Modulo per la presentazione delle osservazioni per i piani/programmi/progetti sottoposti a procedimenti di valutazione ambientale di competenza statale

ID: Codice procedura (ID_VIP/ID_MATTM): 12691

"Progetto di un impianto eolico denominato "Pitigliano" ubicato nei comuni di Pitigliano (GR) e Sorano (GR) costituito da 20 (venti) aerogeneratori di potenza nominale 7,0 MW per un totale di 140,0 MW con relative opere connesse ed infrastrutture indispensabili"

Immagine 1. Vincoli ex art. 136 del CBC dal PIT della Regione Toscana e zona approssimativa dove è progettato l'impianto industriale.

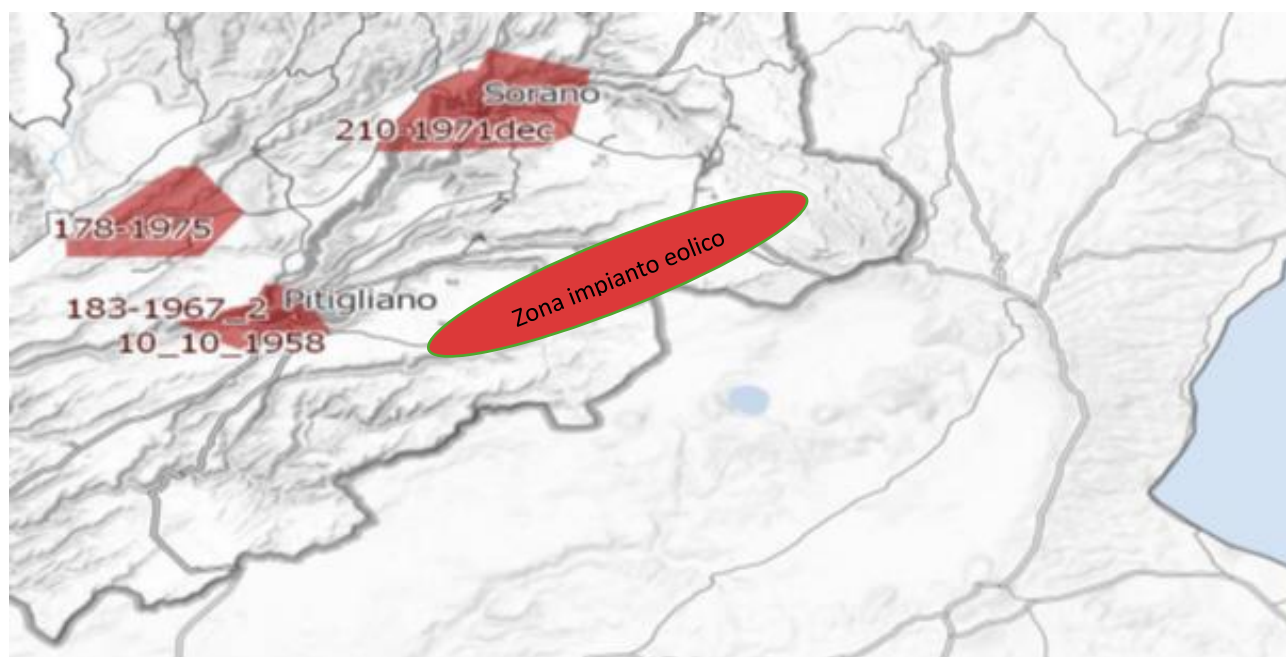
Al contrario si evidenzia che l'impianto eolico industriale citato non solo ricadrebbe con tutti e 20 gli aerogeneratori all'interno delle fasce di rispetto di 3 km di due vincoli paesaggistici di notevole interesse pubblico esistenti nella Regione Lazio e con una parte di essi nel vincolo paesaggistico del Centro abitato di Sorano (GR) quindi in aree non idonee all'installazione di impianti di energia rinnovabile. Addirittura, alcuni aerogeneratori sarebbero ubicati a poche centinaia di metri dai perimetri dei due vincoli paesaggistici laziali ex art 136 del CBC.

Inoltre, come sostiene la Proponente parte dell'impianto si verrebbe a trovare a 3,5 km dal centro abitato di Sorano. Infatti, tre degli aerogeneratori WTG 08, 09, 10 sono addirittura all'interno delle fasce di rispetto dei 3 km del suo vincolo paesaggistico di notevole interesse pubblico ex art 136 del CBC. Si evidenzia che così si crea

un'ulteriore incompatibilità con la tutela del Paesaggio.

Immagine 3. Cumulo di una parte di impianti eolici, fotovoltaici e geotermici industriali in progettazione ed esistenti intorno all’eolico industriale “Pitigliano”.

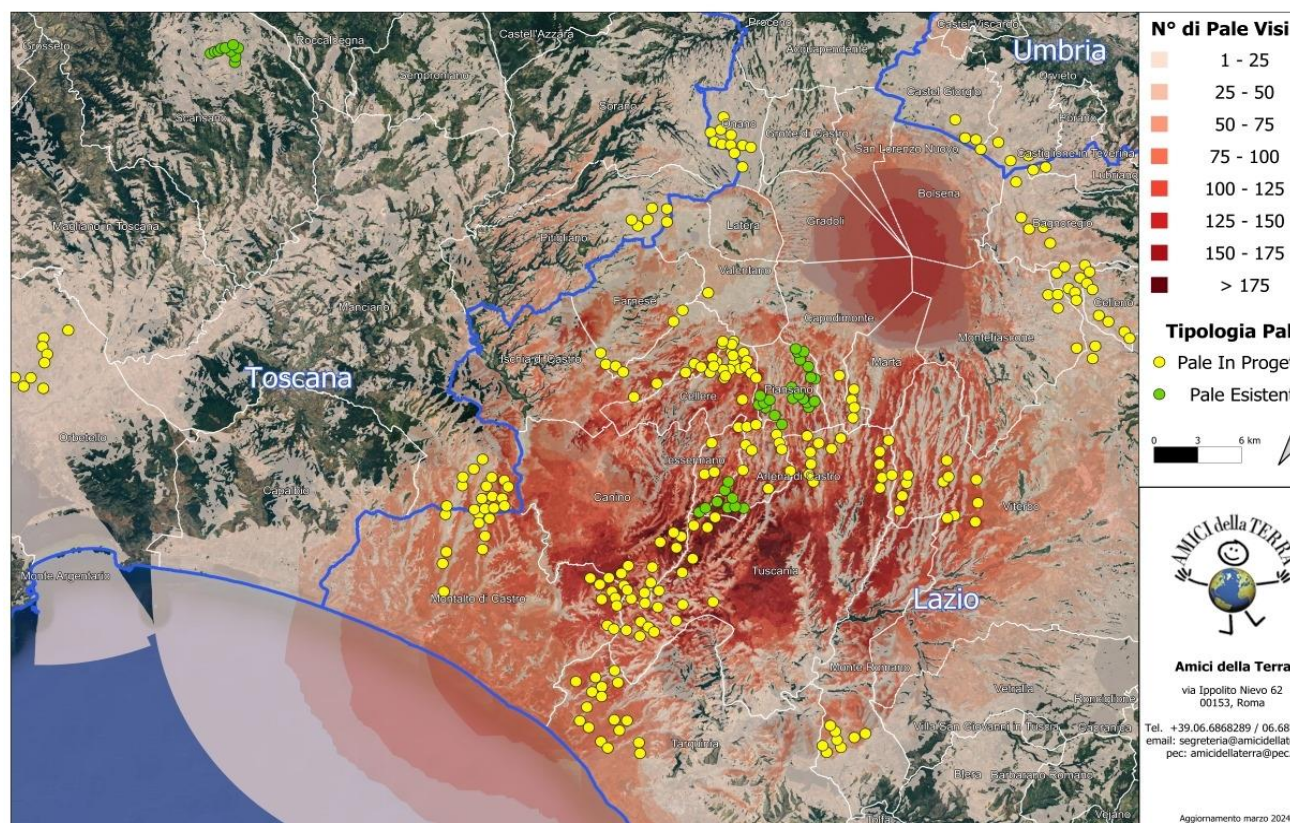
Beni Culturali “*Ambito paesaggistico, geologico e geomorfologico dell’orlo della caldera di Latera ...*” Non vengono nemmeno citati gli impianti eolici in progetto al MASE, il “Rempillo” (6 aerogeneratori) e un altro in verifica amministrativa di 14 aerogeneratori e 72, 6 MW. Ad oggi nei territori di Pitigliano, Sorano e in quello limitrofo potenzialmente potrebbero essere insediati 40 aerogeneratori alti 200 metri e larghi 170. Ma la proponente non cita neanche altri impianti che creerebbero il cumulo e quindi maggiore impatto. Infatti, sul territorio della “Città del Tufo” (Sorano e Pitigliano) impatterebbero anche l’impianto eolico “Montarzo” di Onano con 13 aerogeneratori con le dimensioni ricordate, l’altro eolico industriale nel territorio di Valentano con sette aerogeneratori (stesse dimensioni), gli impianti di Farnese con un minieolico di 3 Torri alte 60 metri già installate in località Poggio del Crognolo e l’impianto eolico industriale “Vallerosa” (7 aerogeneratori alti 200 metri e larghi 158 metri) in procedura VIA presso la Regione Lazio. Inoltre, altri impianti del minieolico già presenti a Valentano, Cellere e Piansano e due progetti eolici industriali con le stesse dimensioni (200 m x 170 m) nel Comune di Ischia di Castro. La valutazione del cumulo non prende neanche in considerazione gli impianti industriali di fotovoltaico e agrivoltaico in progetto a Farnese, Valentano, Ischia di Castro, Cellere. L’impianto geotermico in procedura Via al MASE, progettato nella Caldera di Latera. Quindi è stata effettuata una valutazione del potenziale impatto cumulativo non veritiera a dispetto di quanto affermato dalla proponente che sostiene di aver preso in considerazione uno spazio di 10 km intorno al suo impianto per gli impatti che si creerebbero.

OSSERVAZIONE N.12

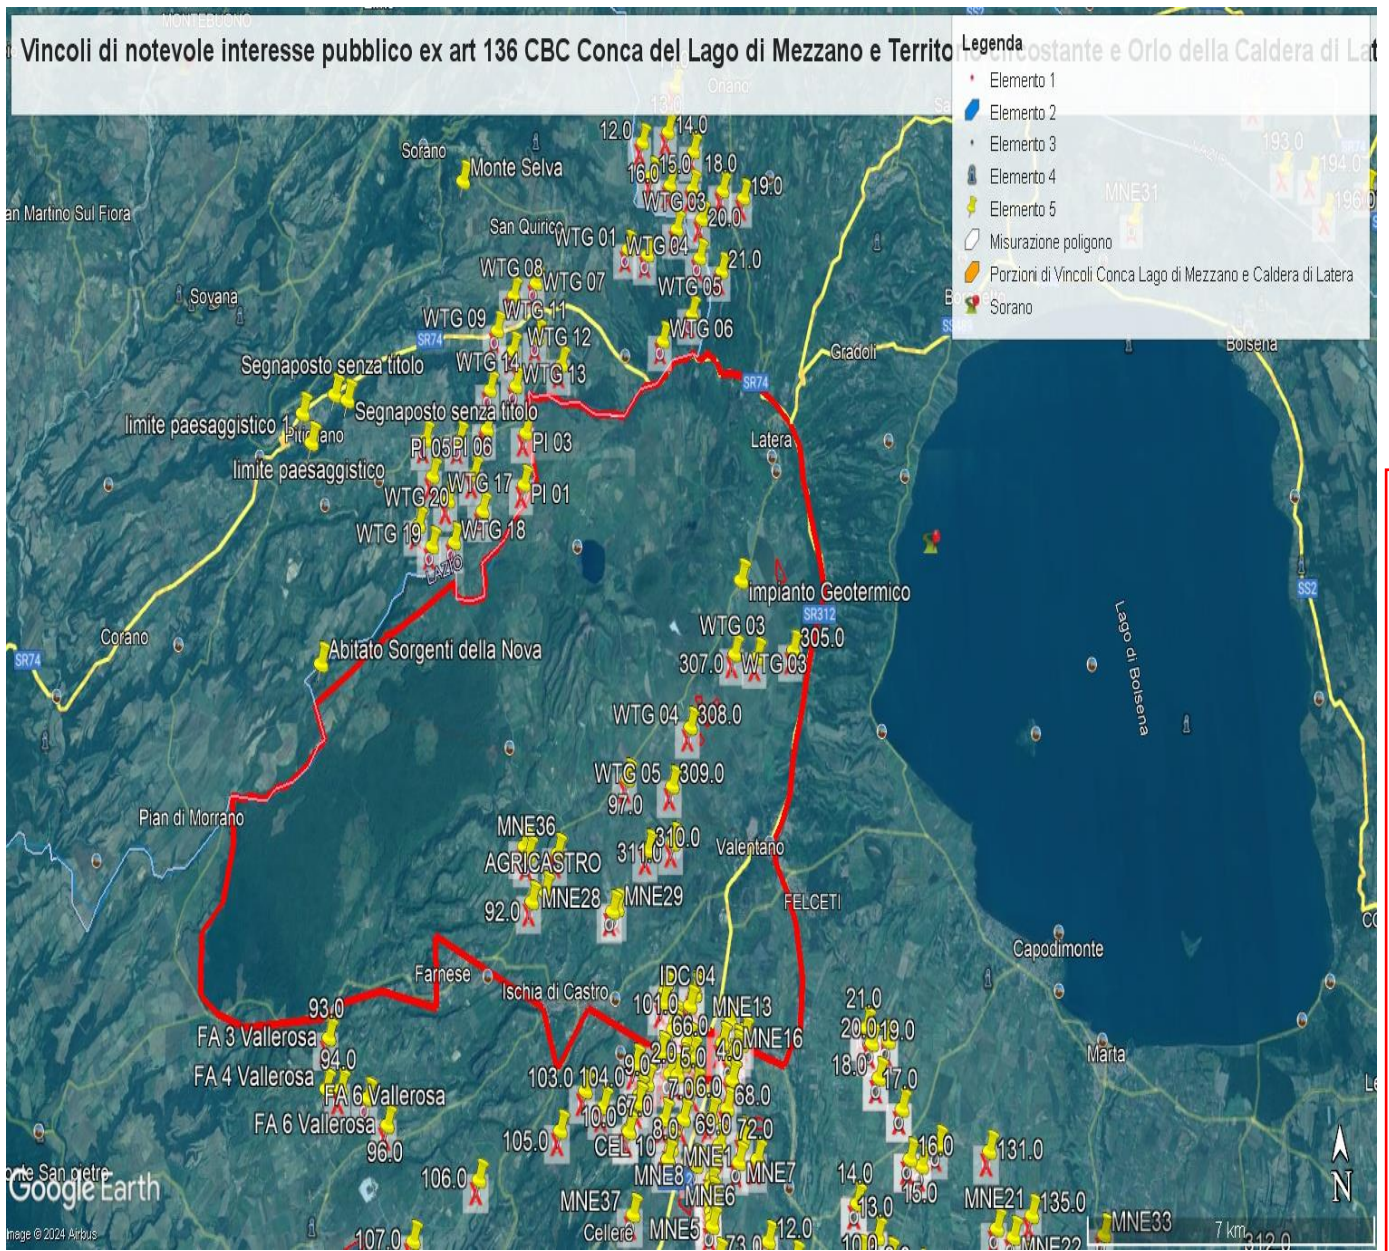
- 1) Lo studio presentato dal proponente nel "Report anemologico" si è basato su dati di parametri meteorologici estratti da un modello di rilevamento virtuale Virtual Met Mast (Vortex ERA - 5 series). Lo studio non riporta che tale modello sia stato validato con misure in sito. Una validazione del modello con misure rilevate sul posto per almeno un anno/ un anno e mezzo dovrebbe essere necessaria per garantire l'accuratezza della produzione energetica stimata.

- 2) Lo studio presentato nel "Report anemologico" riporta valori incoerenti di produzione energetica lorda e netta.
 - a. Nel paragrafo 5.2, Energy calculation, si stabilisce che usando il software Open Wind e il Wake Model Deep Array Eddy Viscosity, la produzione lorda dell'impianto risulta essere di 146,97GWh/anno, la produzione netta 143,59GWh/anno.

IMMAGINE n. 2 Impianto eolico industriale “Pitigliano” e distanze aerogeneratori dai Vincoli della Conca del Lago di Mezzano...

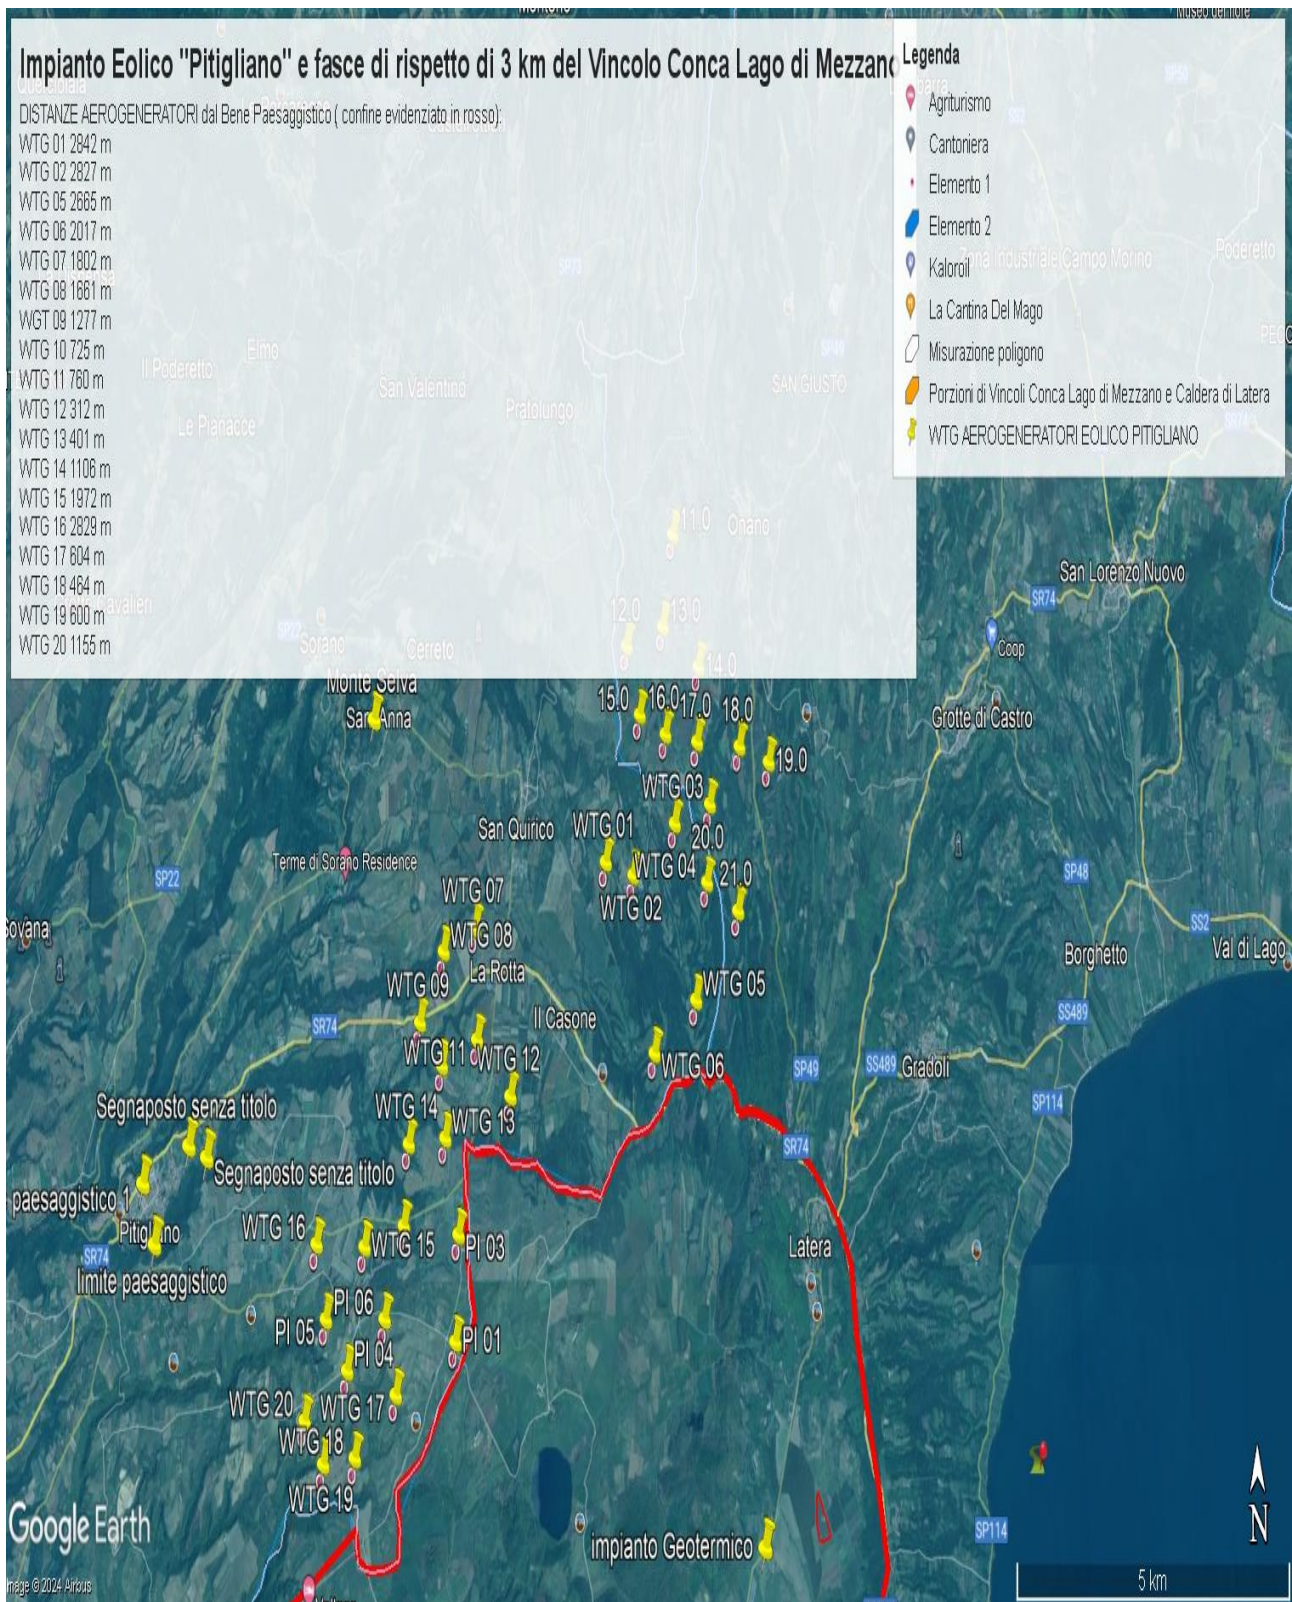
Come è illustrato nell'immagine si ribadisce che l'impianto industriale "Pitigliano" ricade completamente all'interno delle fasce di rispetto dei due vincoli di notevole

interesse pubblico e lambisce quelle di un terzo vincolo e quindi come affermato dal Consiglio di Stato nelle sentenze citate, l'impianto è insediato in area non idonea ai sensi dell'art. 20 comma 8 lettera c quater del D.Lgs. n. 199/2021 e ss.mm.ii al contrario di quanto sostiene la proponente.

IMMAGINE n. 3 Impianto eolico industriale “Pitigliano” e distanze aerogeneratori dai Vincolo “Orlo della Caldera di Latera.

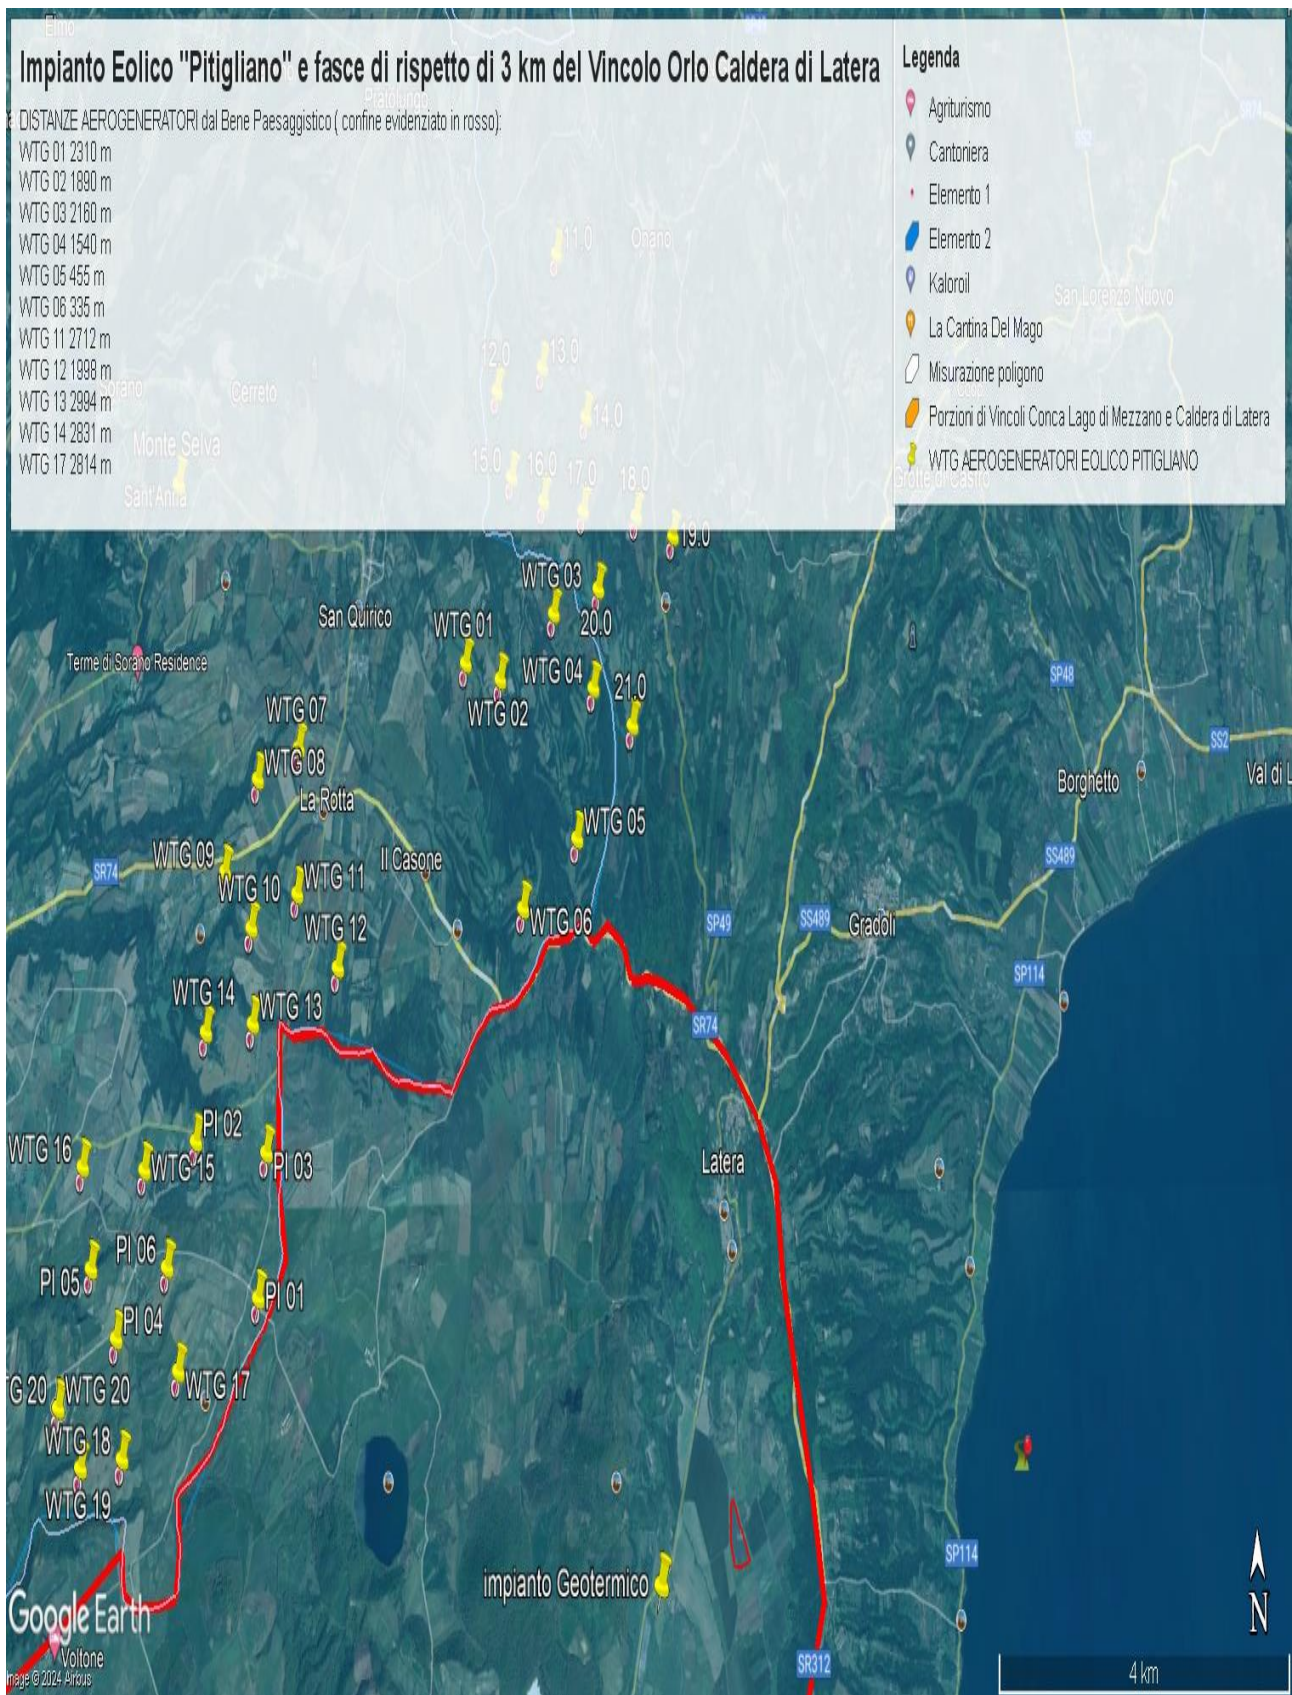
Concludendo, si evidenzia ancora che la proponente non effettuando la procedura prevista dalla Parte III delle Linee Guida nazionali ha ignorato un vincolo paesaggistico di notevole interesse pubblico istituito con un provvedimento del Segretariato regionale del Ministero della Cultura per il Lazio che ha emanato il Decreto di dichiarazione di notevole interesse pubblico n. 22 del 15.02.2024 ai sensi e per gli effetti dell'art. 136, co. 1, lett. c) e d) del decreto legislativo 22 gennaio 2004, n. 42, "Ambito paesaggistico, geologico e geomorfologico dell'orlo della caldera di

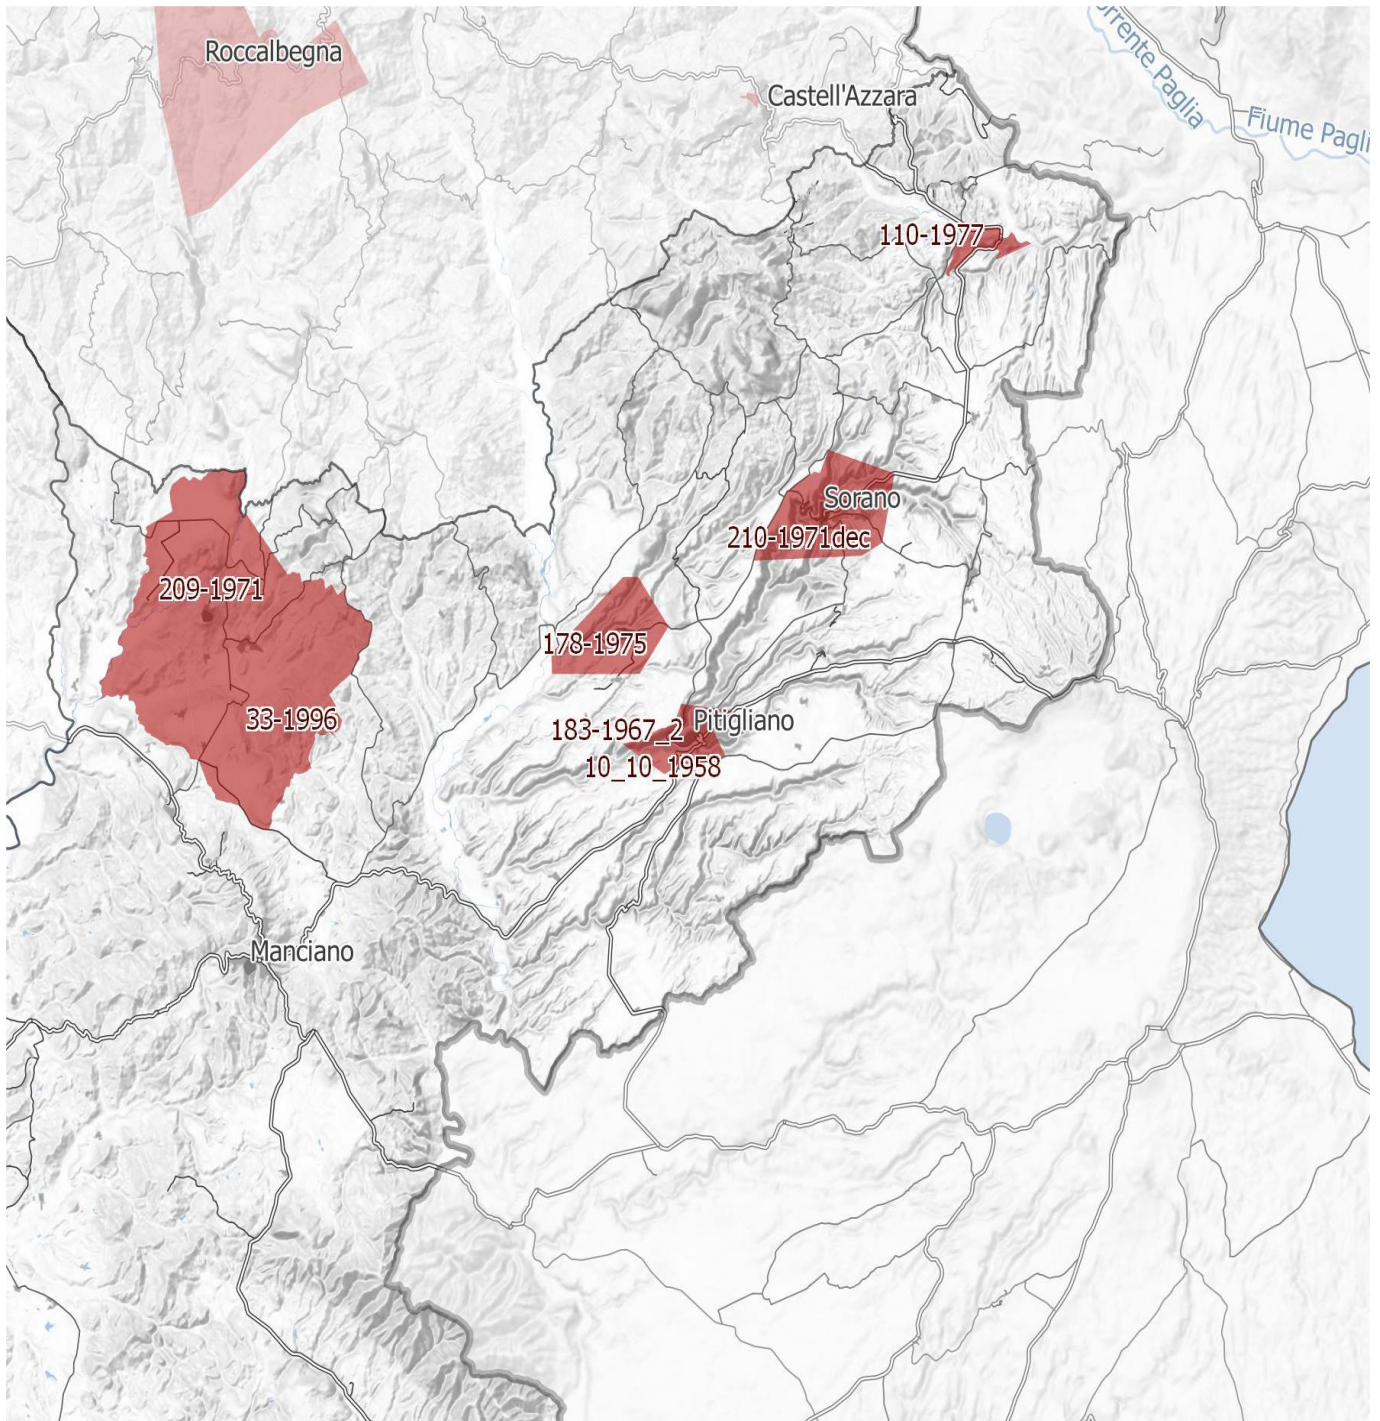
IMMAGINE n. 4 Si evidenzia che i tre aerogeneratori WTG 07, WTG 08 e WTG 09 impattano con il vincolo paesaggistico di notevole interesse pubblico del Centro Storico di Sorano. Il WTG 07 si troverebbe a 2828 m, WTG 08 2504 e WTG 09 2990. Il cavidotto dell'impianto invece impatta in buona parte del Vincolo paesaggistico ex art. 136 del CBC del Centro Storico di Pitigliano.
